RESOLUCIÓN No.2183 DE 2021**(21 de Diciembre de 2021)**

*"Por medio del cual se **NIEGA** la viabilidad del concepto de factibilidad para la ubicación de los elementos que conforman una Estación Radioeléctrica denominada **"BOG CHA 12"**, a localizarse en el ANDEN DE LA CARRERA 2 CON CALLE 91 de la localidad de CHAPINERO en la ciudad de Bogotá, D.C., en espacio considerado **BIEN DE USO PÚBLICO**".*

LA DIRECTORA DE VÍAS, TRANSPORTE Y SERVICIOS PÚBLICOS

Imagen 1. Características del andén

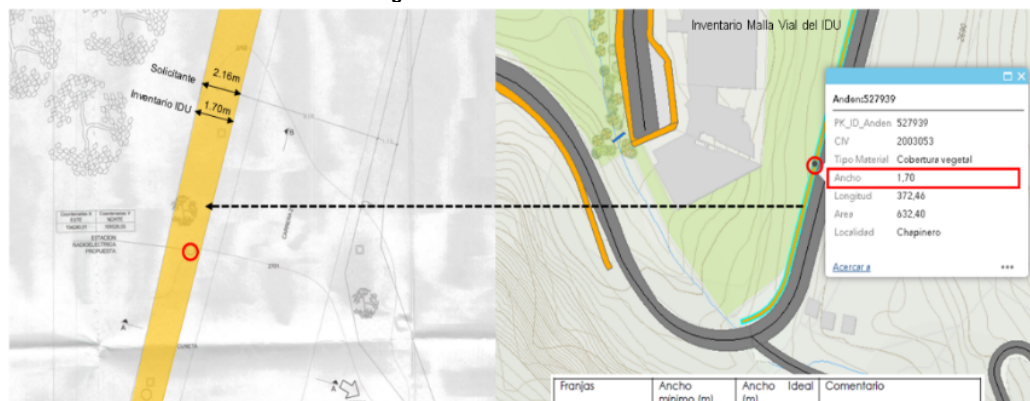
El andén propuesto **no cuenta con las dimensiones mínimas para la instalación de la estación solicitada**, considerando que la Cartilla de Andenes de Bogotá D.C establece como ancho mínimo para franja de circulación peatonal una distancia de 2.00 m y que el Inventario de la malla vial del IDU establece que el andén en mención cuenta con un ancho total de 1.70 m. Por consiguiente, no es suficiente para albergar el elemento propuesto garantizando una óptima circulación peatonal, y, por tanto, no es posible dar cumplimiento a lo previsto en el art. 13.3.3 del Decreto Distrital 397 de 2017.

14. Que si bien el Administrador del espacio público INSTITUTO DE DESARROLLO URBANO –IDU–, mediante radicado No. SDP 1-2019-06225 del 05 de febrero de 2019, DTAI 20193750858661 de fecha 04 de febrero de 2019, “(...) *no tiene objeción técnica respecto de la infraestructura administrada por la Entidad, para el reemplazo del poste existente y la instalación de la nueva estación radioeléctrica, localizada en el andén de la calle 91 con carrera 2. (...)*”, una vez revisados los requisitos urbanísticos, arquitectónicos, técnicos y jurídicos contenidos en el artículo 17 del Decreto Distrital 397 de 2017 y como se expuso anteriormente, se concluye del análisis efectuado frente a la solicitud de factibilidad para la ubicación de los elementos que conforman la estación radioeléctrica “BOG CHA 12”, presentada bajo el radicado 1-2018-74752 del 31 de diciembre de 2018, que se observó que el andén propuesto no cuenta con las dimensiones mínimas para la instalación de la estación solicitada, considerando que la Cartilla de Andenes de Bogotá D.C establece como ancho mínimo para franja de circulación peatonal una distancia de 2.00 m y que el Inventario de la malla vial del IDU establece que el andén en mención cuenta con un ancho total de 1.70 m. Por consiguiente, no es insuficiente para albergar el elemento propuesto garantizando una óptima circulación peatonal, y por tanto, no es posible dar cumplimiento a lo previsto en el art. 13.3.3 del Decreto Distrital 397 de 2017 (Ver Imagen 1.)

Imagen 2. Redes Aereas Cercanas Punto de Estudio-Simulacion Grafica de la Mimetización

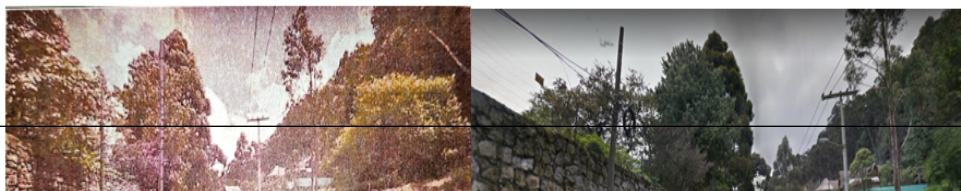
Así mismo, como se evidencia en la imagen 2, en el sitio se encuentran redes de energía cerca al punto en donde se solicita la instalación de los elementos que componen la estación radioeléctrica, revisada la Base Digital Geográfica Corporativa – BDGC de la SDP, se encontró lo que se evidencia en la Imagen 3, en donde se tiene que la red cercana al punto de estudio es una red de alta tensión; en donde el eje de la red aérea se encuentra a 3.33m de las

coordenadas de la solicitud de factibilidad, con base a esto se procede a revisar lo descrito en el Reglamento Técnico de Instalaciones Eléctricas-RETIE en el capítulo 22.2 Zonas de Servidumbre en el cual se tiene que para Postes o Antenas que conduzcan redes de alta de tensión (57.5 a 66 kV de Tensión) se debe asegurar un ancho mínimo de zona de servidumbre de seguridad de 15 metros a lado y lado del eje de la línea de energía.
